OPINIA TECHNICZNA KOMUNIKACYJNA

Obiekt : droga gminna: ulica Reymonta w Raszynie.

Faza : projekt przebudowy ww. drogi gminnej.

Przebudowa ulicy Reymonta
odcinek na wschód od ul. Godebskiego
w miejscowości Raszyn 01, gm. Raszyn

Rys. 1 Projekt zagospodarowania terenu skala 1:500

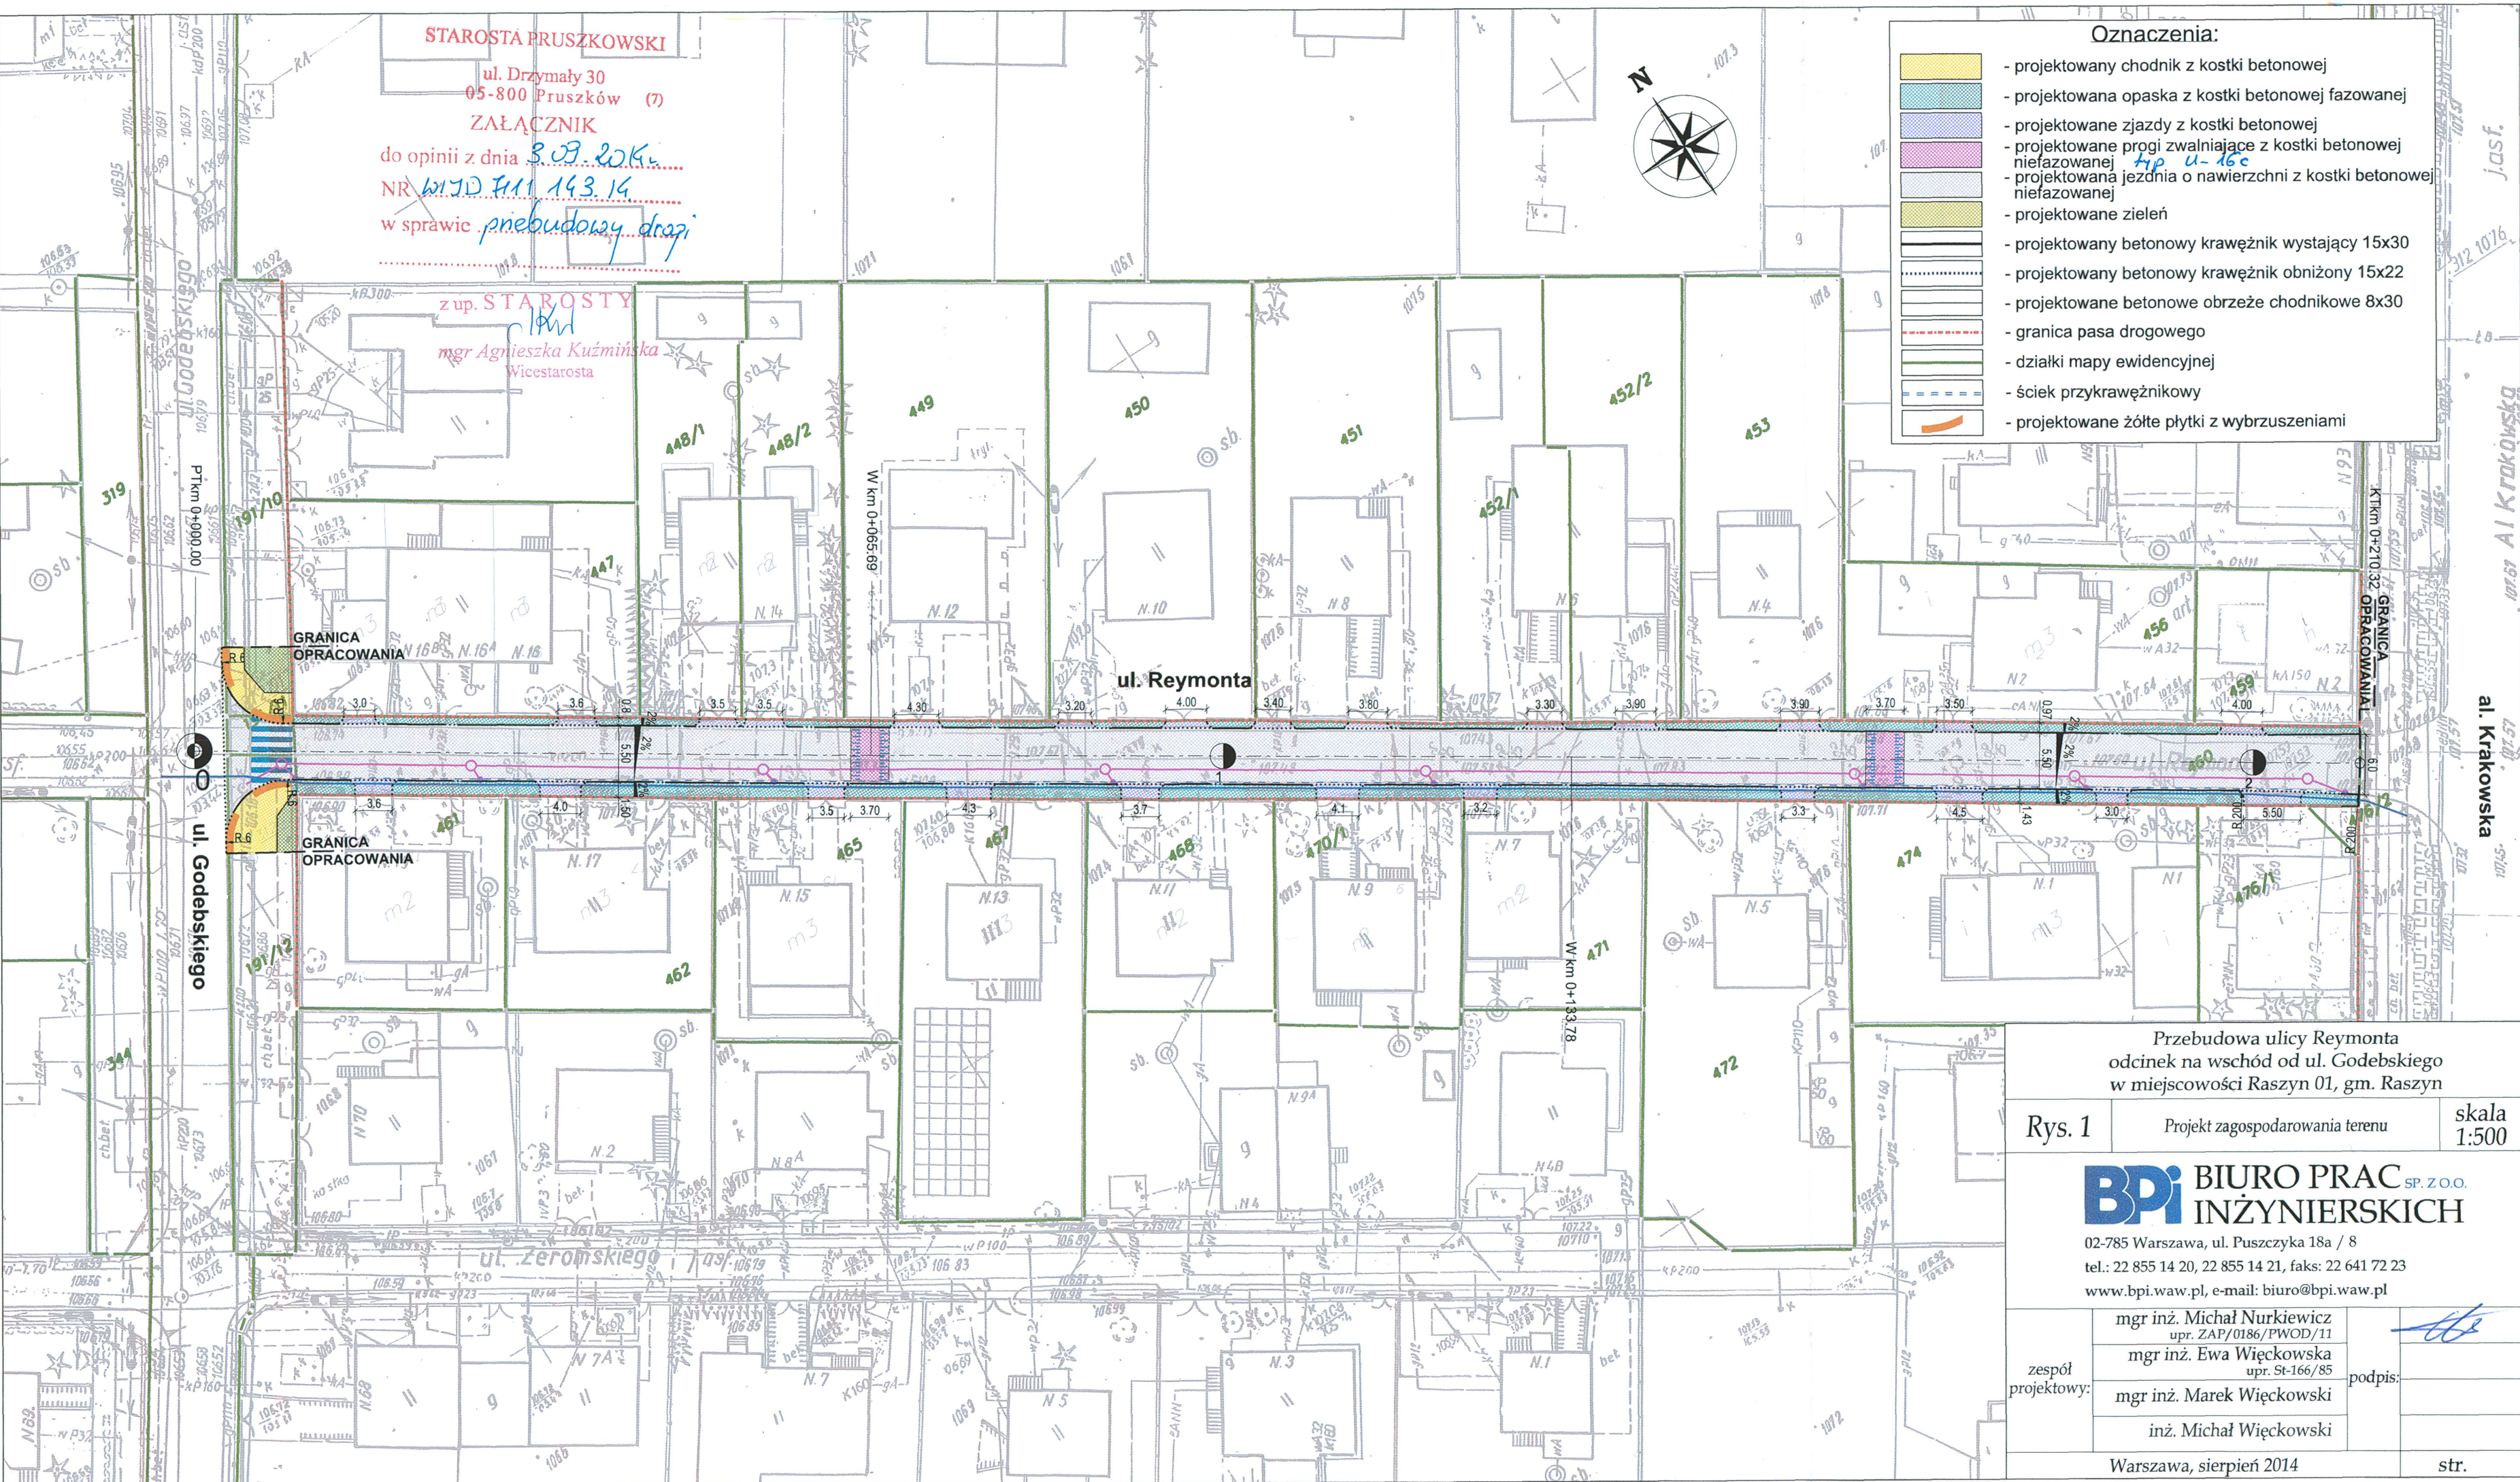
Po zapoznaniu się z przedstawionym wnioskiem **opiniuję pozytywnie** projekt przebudowy ulicy Reymonta w Raszynie w zakresie geometrii: jezdni, chodnika, progów zwalniających (U-16c) i zjazdów, zgodnie z załącznikiem graficznym.

1. Opinia jest ważna z załącznikiem graficznym.
2. Projekt budowlany uzgodnić z zarządcą drogi.

Rys. 2 Mapa z projektem sieci skala 1:500

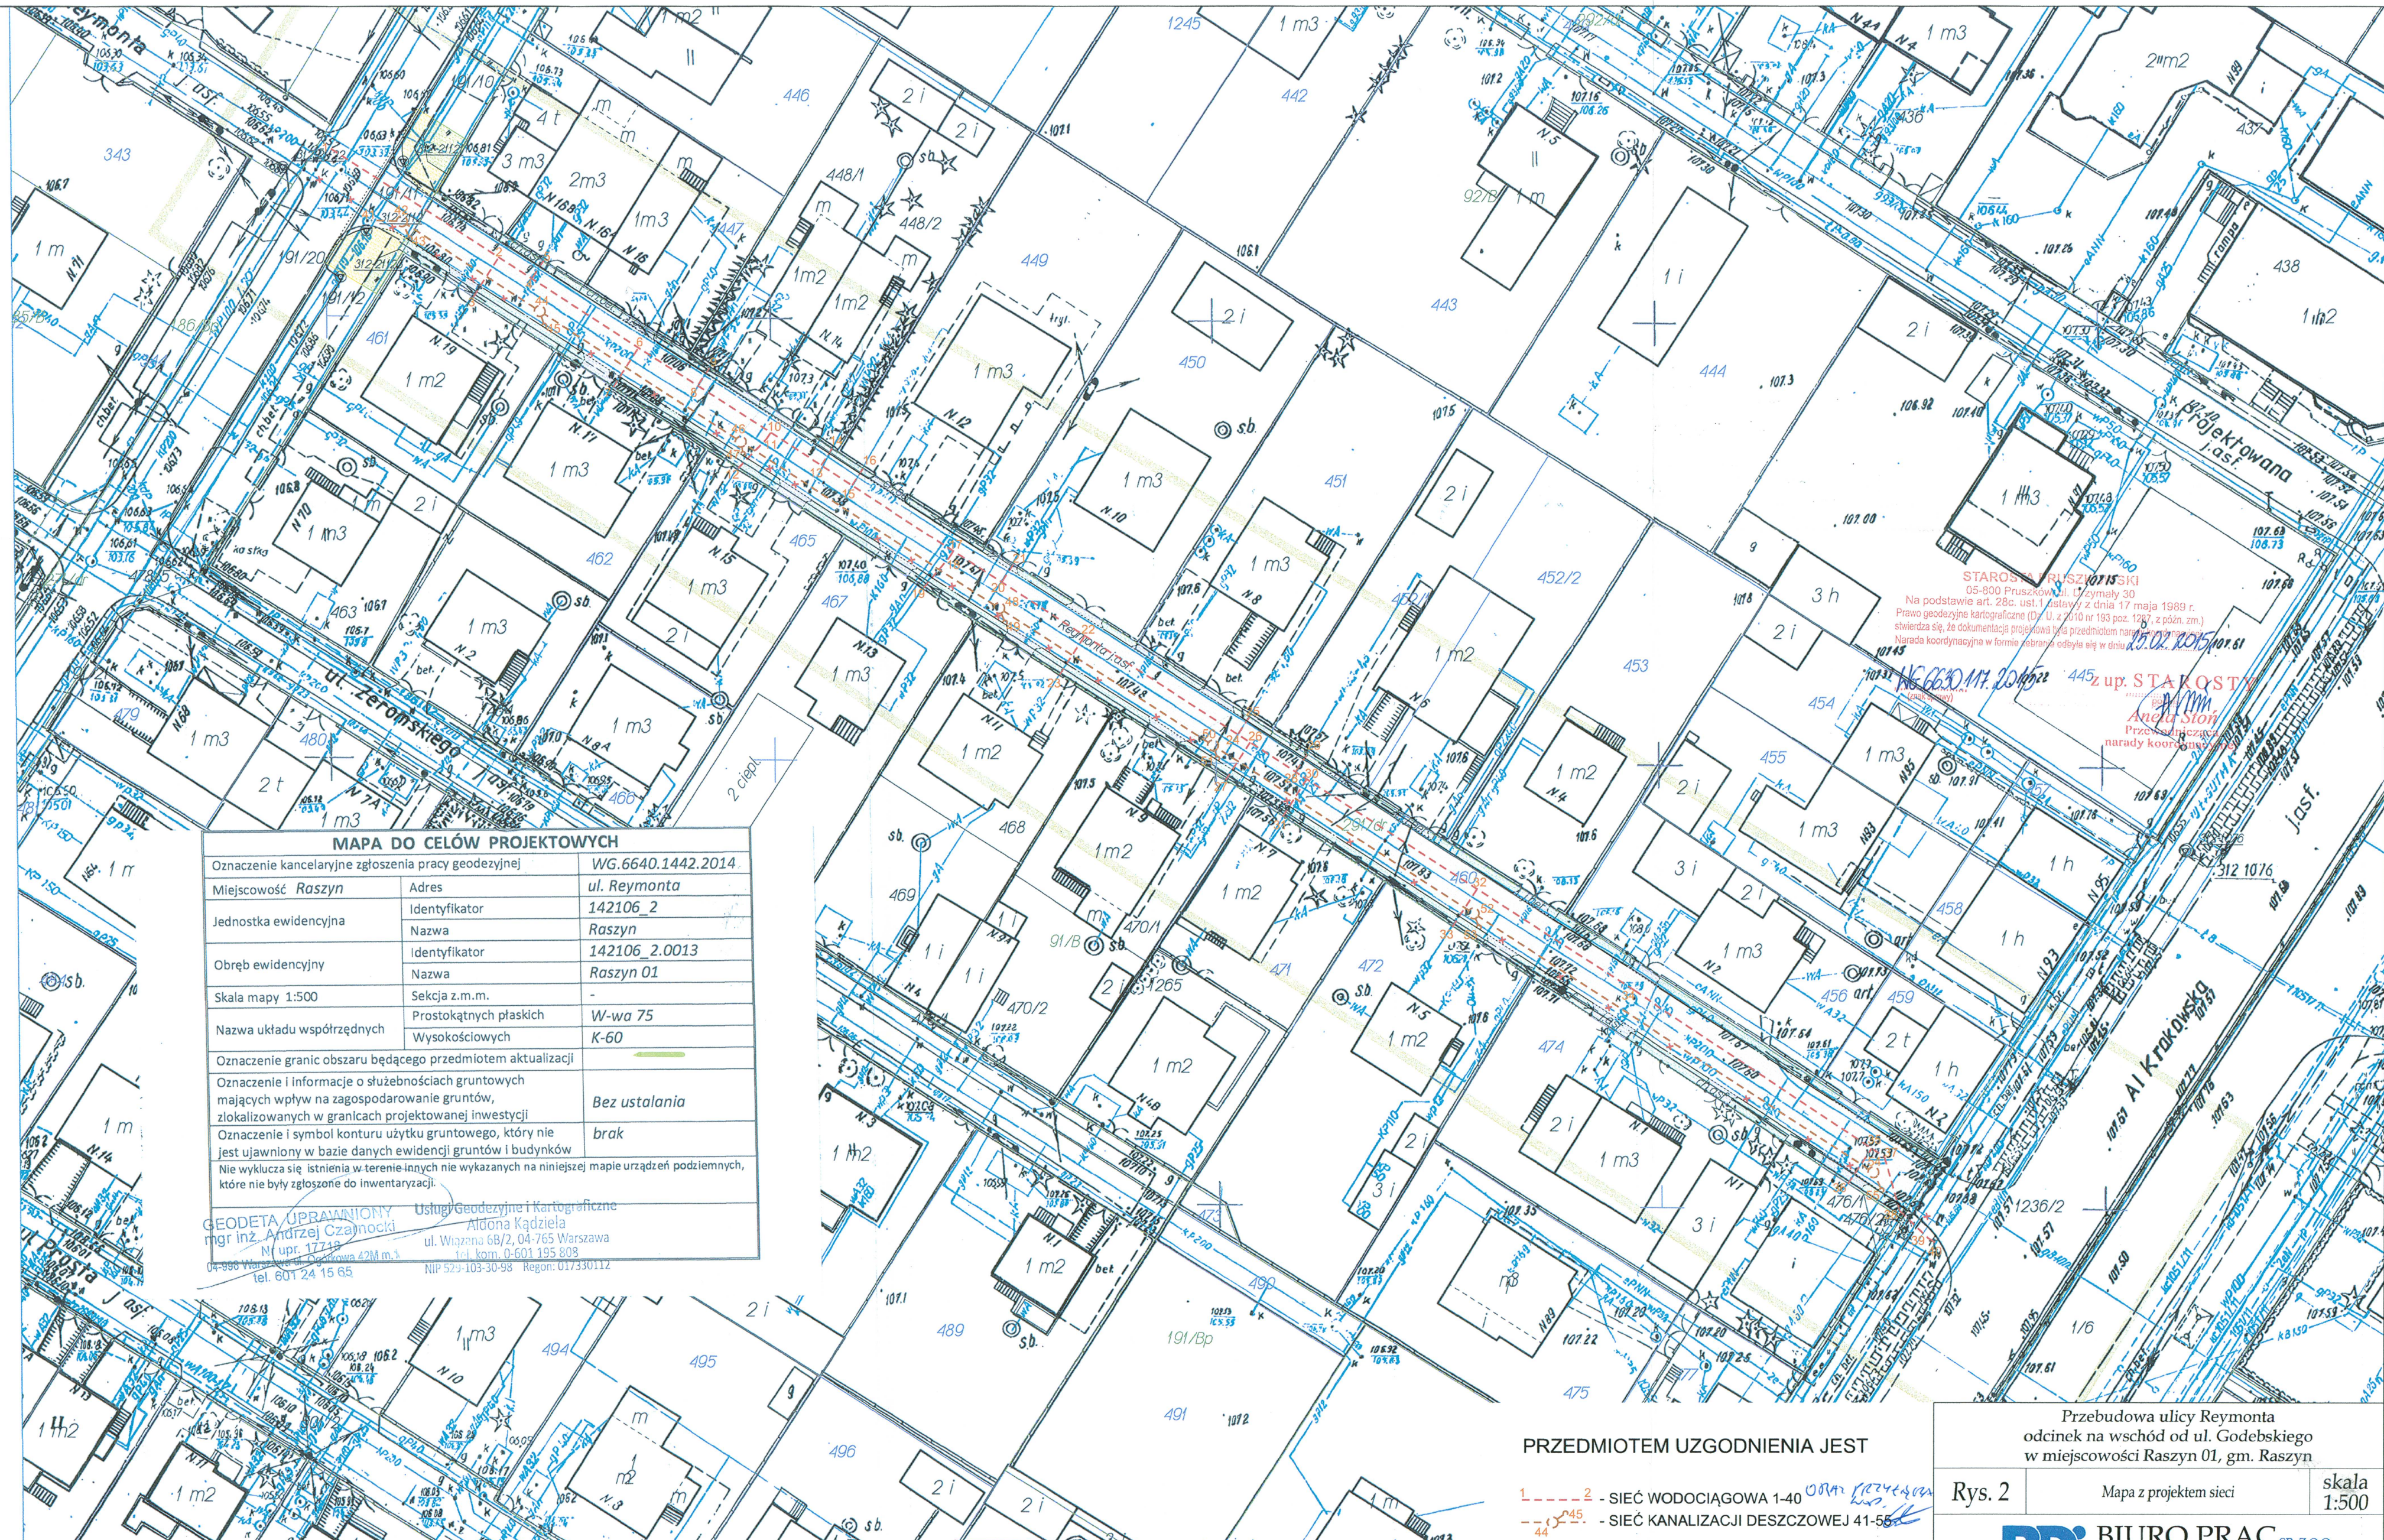
Przy punkcie osnowy geodezyjnej roboty ziemne wykonywać ręcznie bez naruszenia jego posadowienia (ustawa Prawo geodezyjne i kartograficzne z dn. 17.05.1989 r., Dz.U. z 2010 r., Nr 193, poz. 1287 z późn. zm). Inwestor ponosi wszelkie koszty związane z zabezpieczeniem lub konserwacją znaków geodezyjnych zagrożonych przy realizacji inwestycji.

Ad. 6.1. W miejscach skrzyżowań z siecią gazową wykopy wykonywać ręcznie pod nadzorem R.G. PSG

74/ pod istniejącą linią energetyczną i w jej podłożu prace prowadzić ręcznie i w porozumieniu z REJECENT

Ad. 6.2. GI W pobliżu gazociągu prace ziemne wykonywać ręcznie i pod nadzorem R.G. PSG

Ad. 6.3. zachować odległość strefy konsolidacyjnej

W miejscach skrzyżowań i zbliżeń do sieci telekomunikacyjnej, prace ziemne wykonywać ręcznie z zachowaniem ostrożności pod nadzorem OKRĘG CENTRALNO-WSCHODNI
NETIA S.A. tel. 22 3522768

D-8 Inwestor powinien uzyskać zezwolenie zarządcy drogi na umieszczenie urządzenia w pasie drogowym.
